回 答 書

7 西財第 1－283 号
令和 7 年 6 月 11 日

案 件 番 号	507100283
工 事 （ 業 務 ） 名	生涯学習センター建設工事
路 線 名	西尾市生涯学習センター(仮称)
工 事 （ 業 務 ） 場 所	西尾市山下町城南 2 3 番地
質 疑 事 項 欄	回 答 欄
① 図面番号：X022～026 全 CW に対して、高透過フロート LOWE 硝子の複層硝子と御指示を頂いておりますが、高透過 LOWE 硝子+空気層+高透過硝子と考えてよろしいでしょうか。	ご質問のとおりです。
② 図面番号：X022～026 上記と同様に、強化硝子を使用する箇所は高透過 LOWE 強化硝子+空気層+高透過強化硝子と考えてよろしいでしょうか。	ご質問のとおりです。
③ 図面番号：X022～026 上記と同様に、CW9 の硝子は高透過強化合わせ (t=10+10) +空気層+高透過強化 LOWE と考えてよろしいでしょうか。	ご質問のとおりです。
④ 図面番号：X024・025 CW3,CW4,CW6 の一部硝子の斜線部 DE6 とは何を指しているのか、ご指示ください。	DE6 は飛散防止フィルム (乳白)になります。(A104 エレメント図に記載しています。)
⑤ 図面番号：X024・025 CW8 は防火設備となっておりますが、該当建具は異形の為、個別認定対象外と考えてよろしいでしょうか。	個別認定対象外 (例示仕様) となります。

合同会社斎藤信吾建築設計事務所		西尾市教育委員会事務局 生涯学習課			工事（業務）名 生涯学習センター建設工事		路線等の名称 西尾市生涯学習センター（仮称）		DATE R07.03	A 1001
事務所登録 神奈川県知事登録第18685号 一級建築士 第367843号					図面名称 雑詳細図(1)		用紙サイズ A1			
住所 神奈川県横浜市港北区新吉田東2-23-13		照査	星野	設計	設計	水野	縮尺

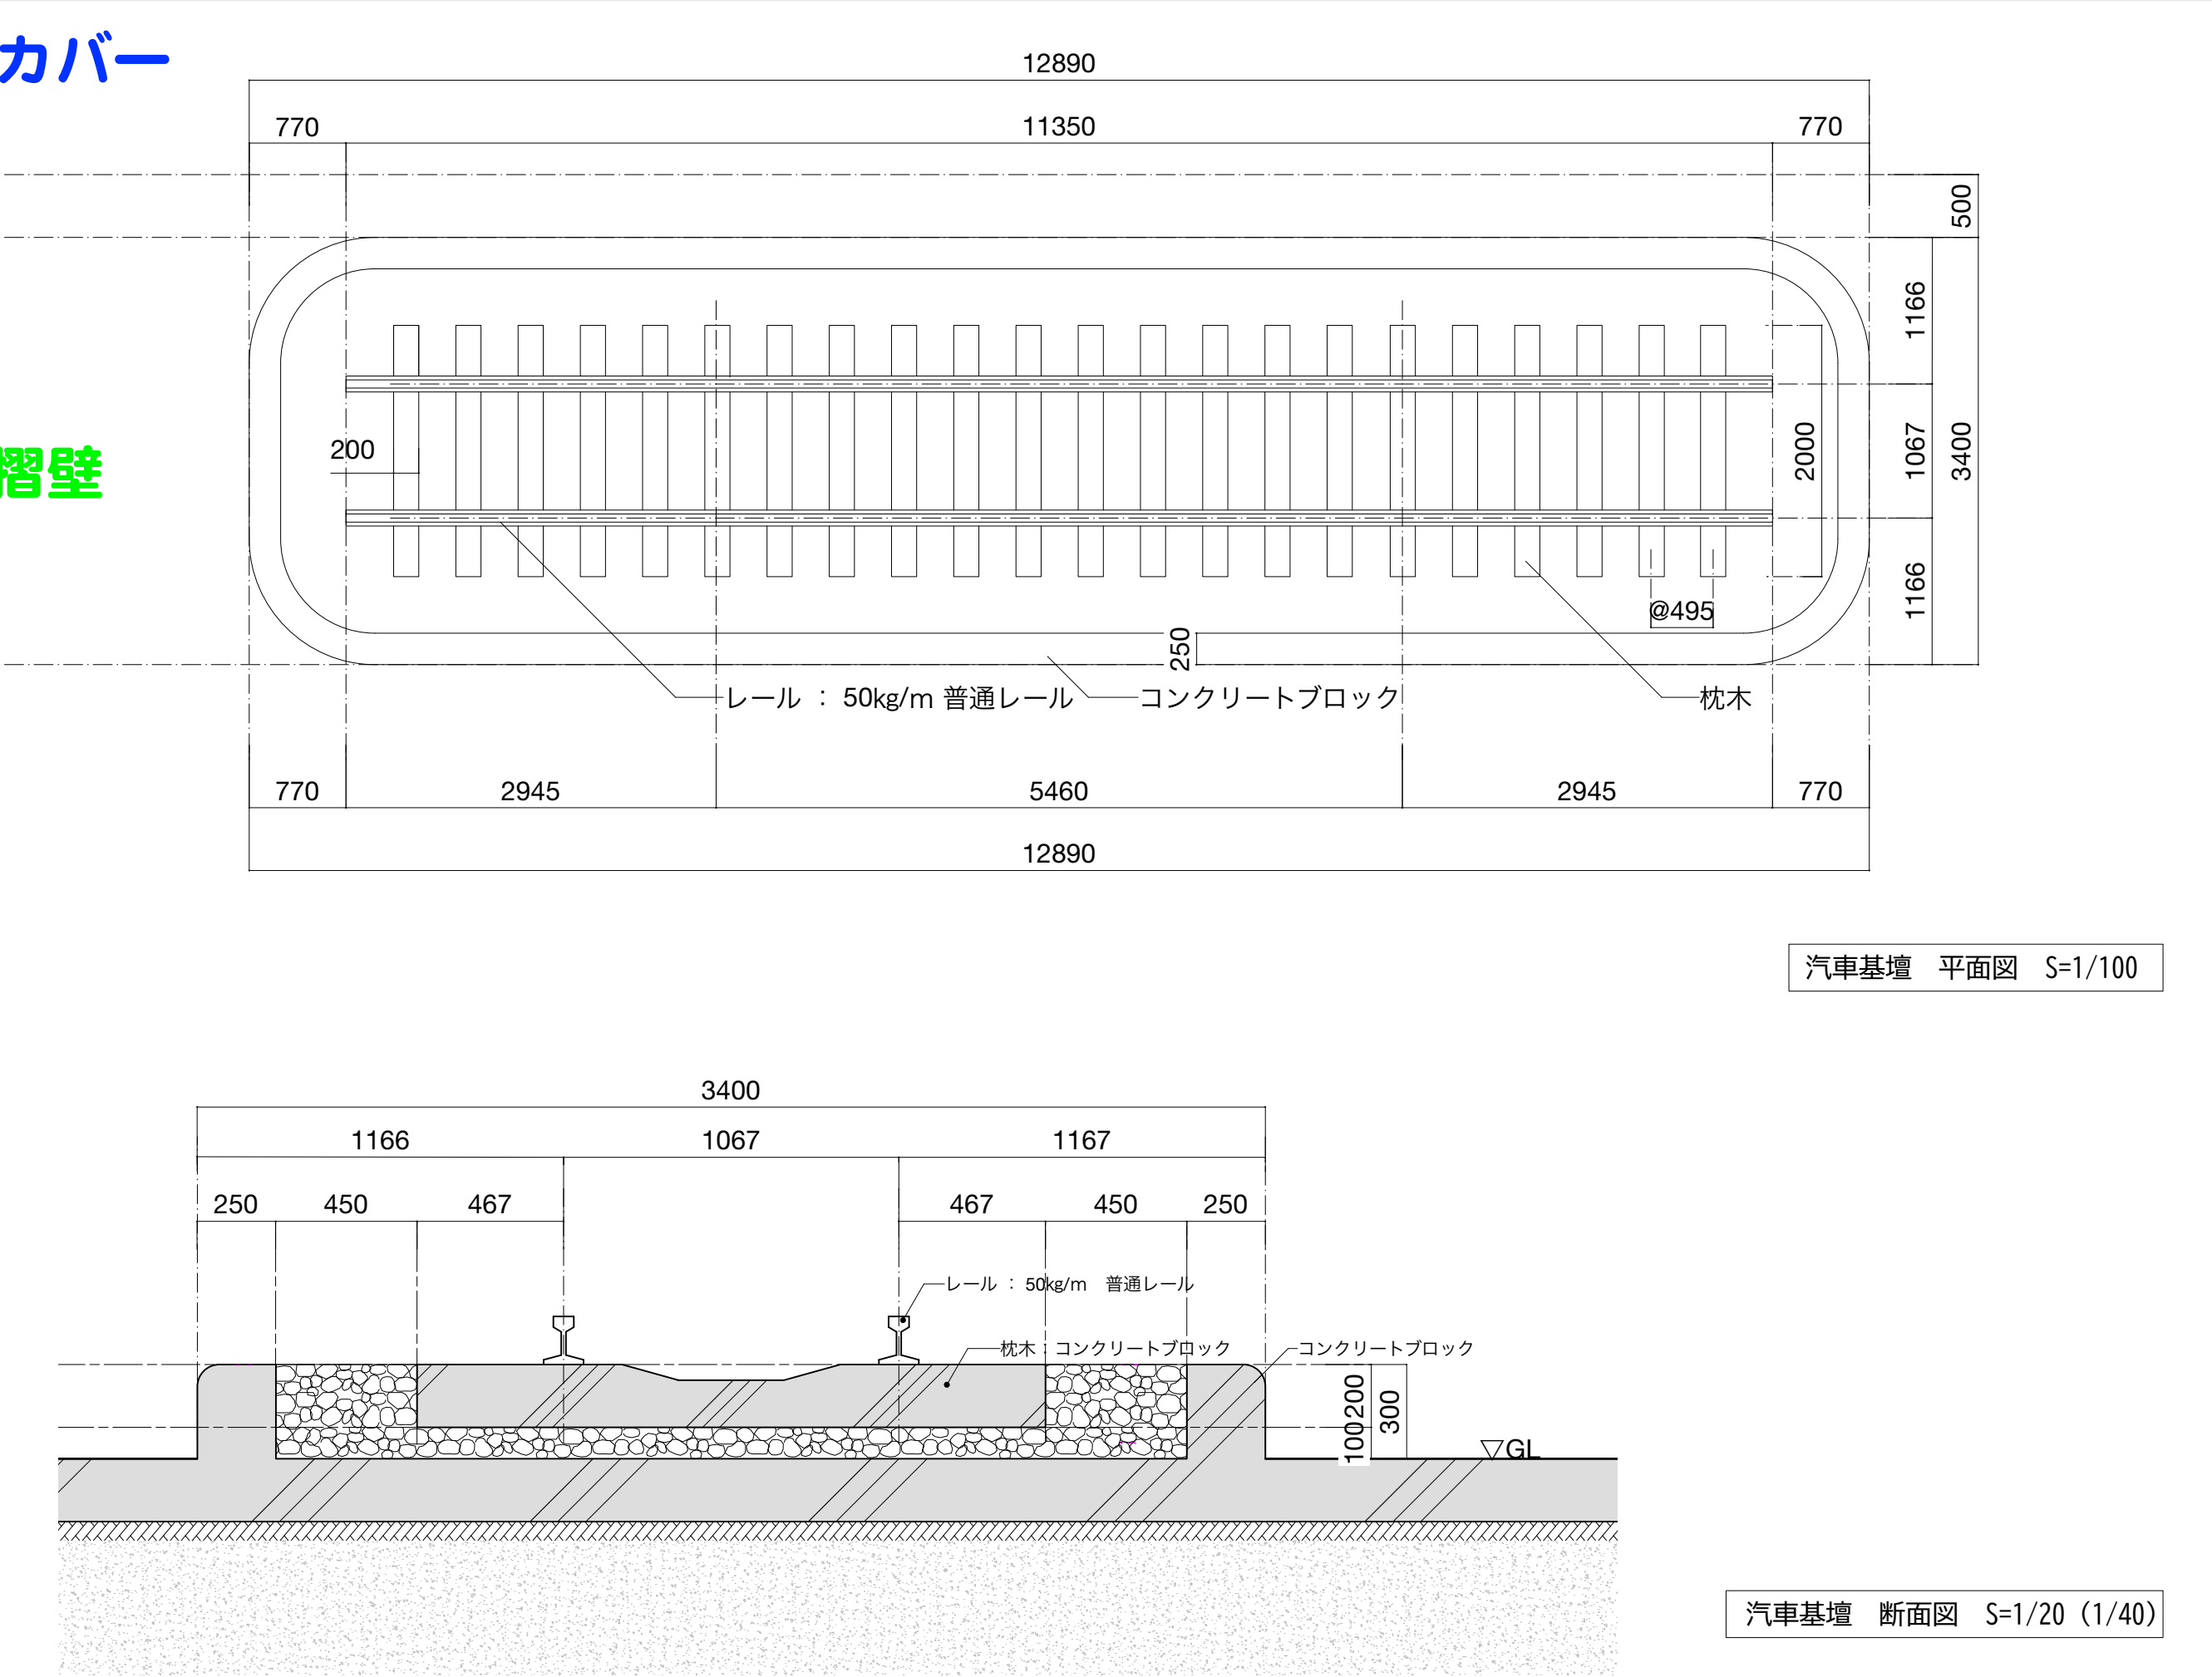
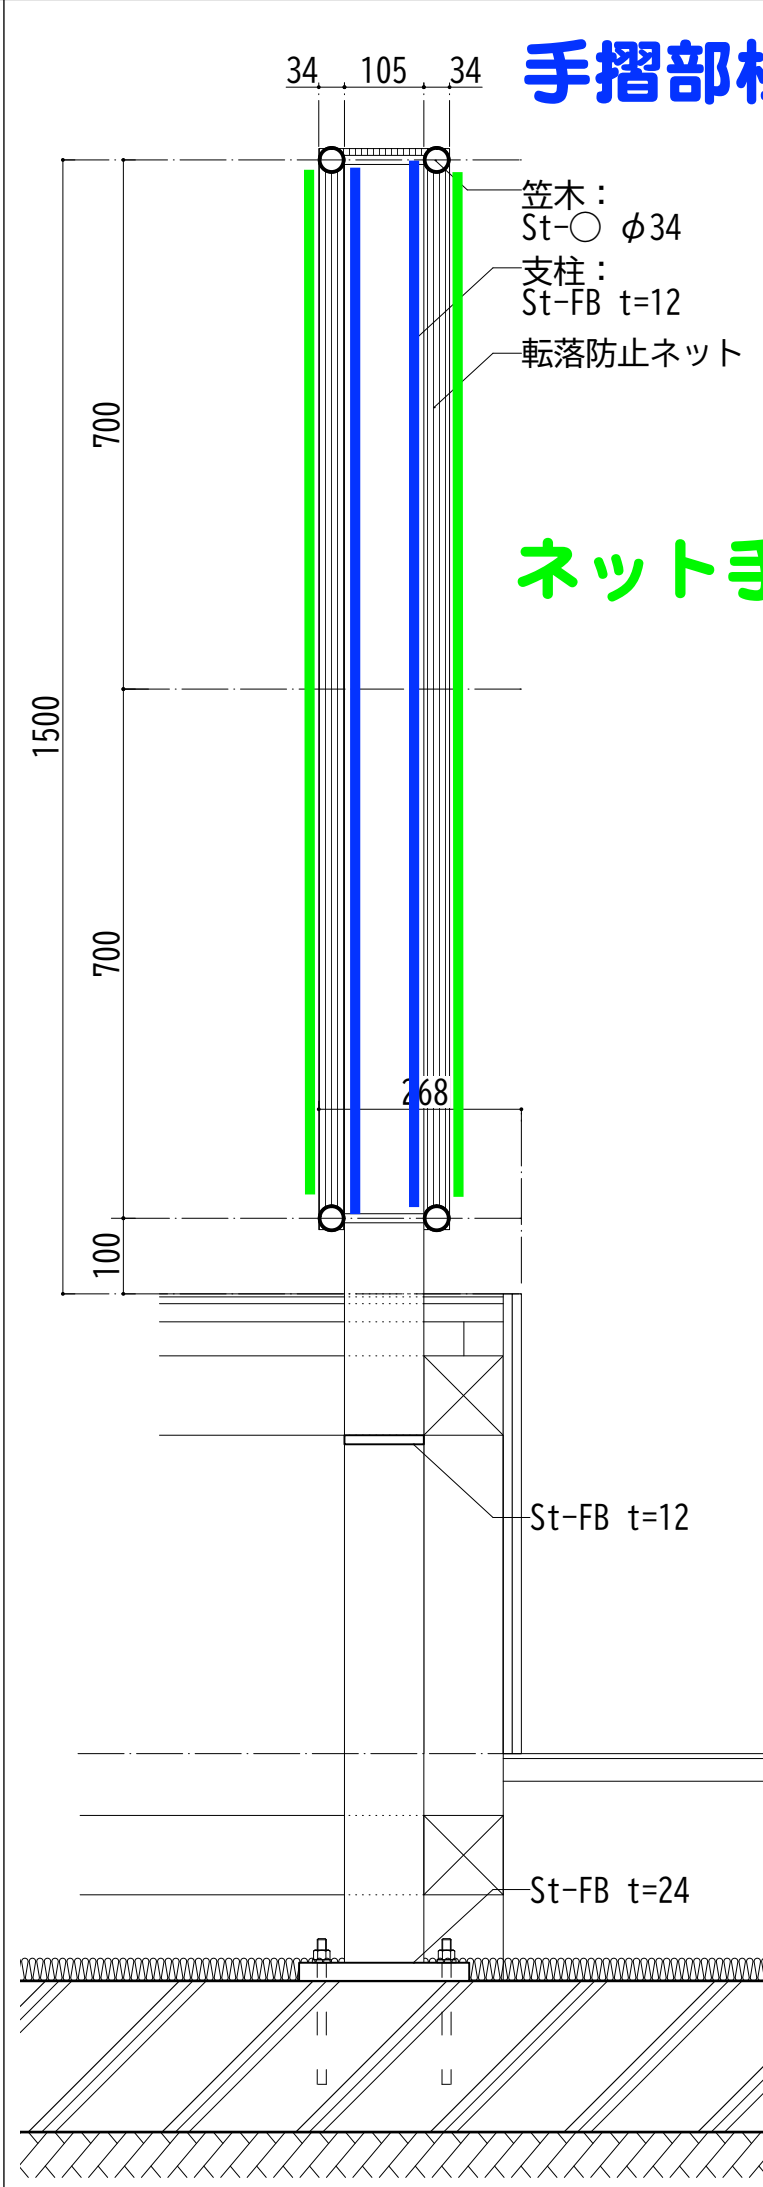
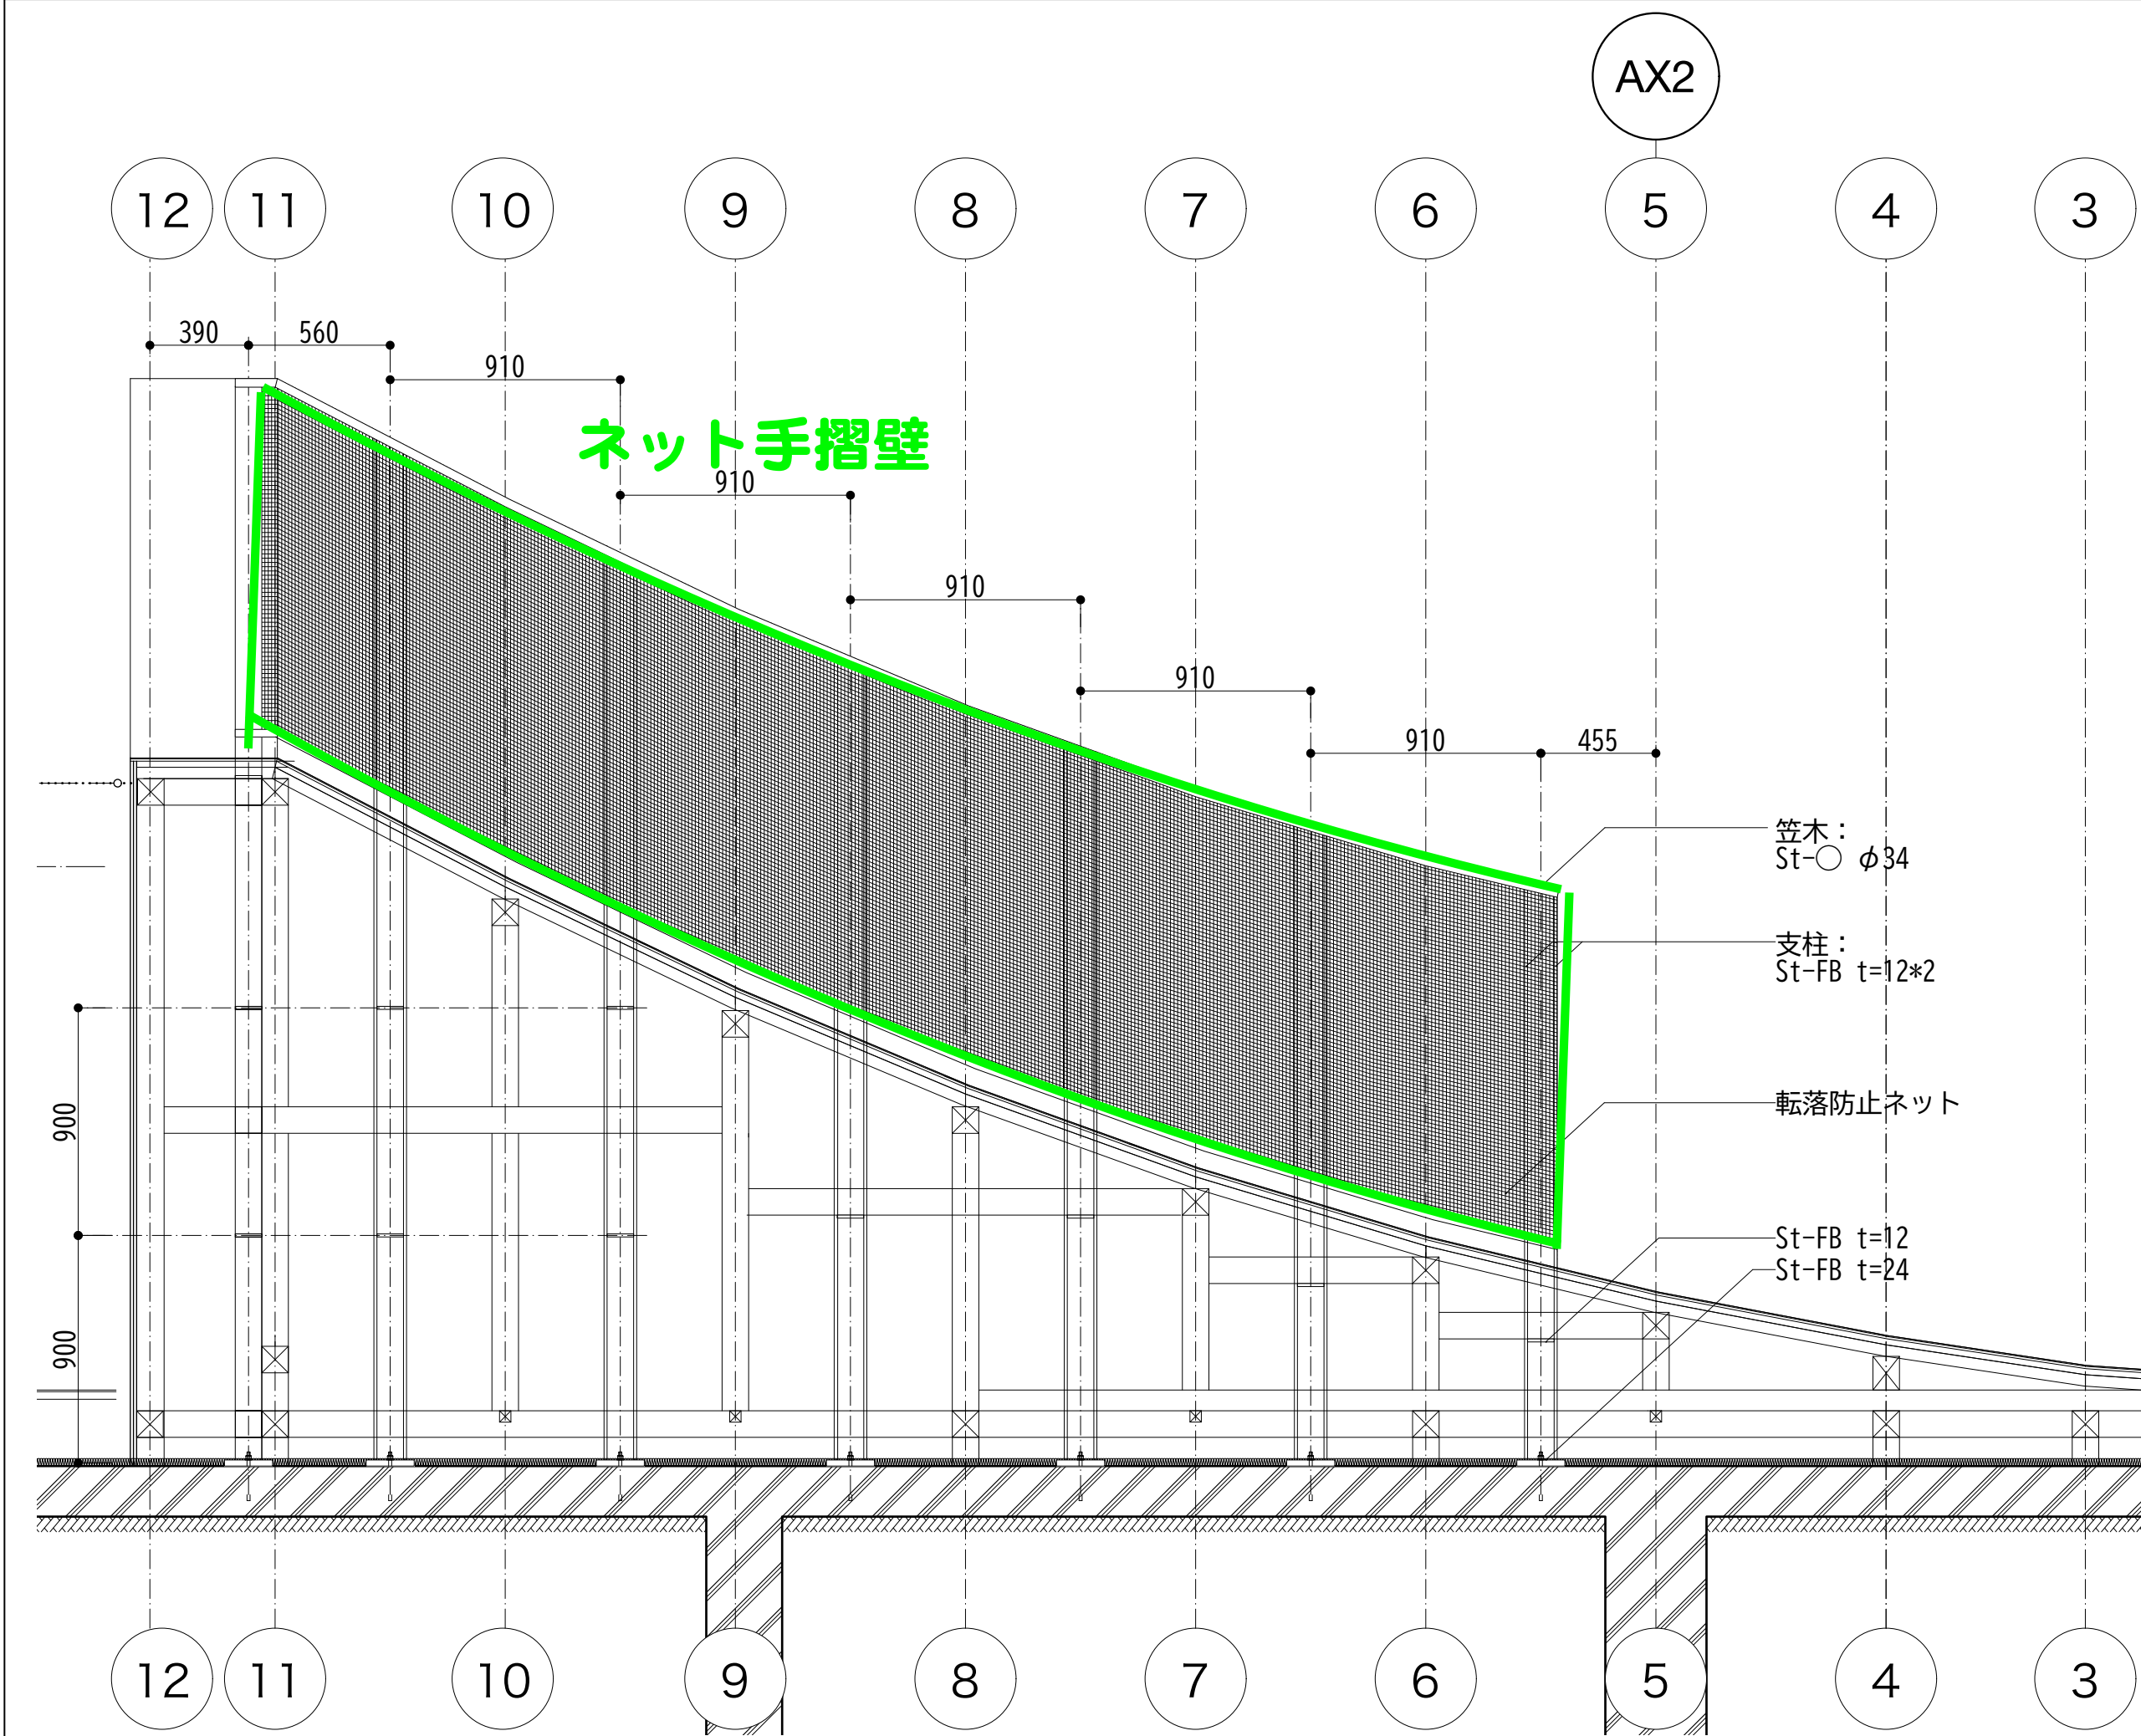
手摺部柱カバー 柱がダブルの為、20箇所×2 計40箇所
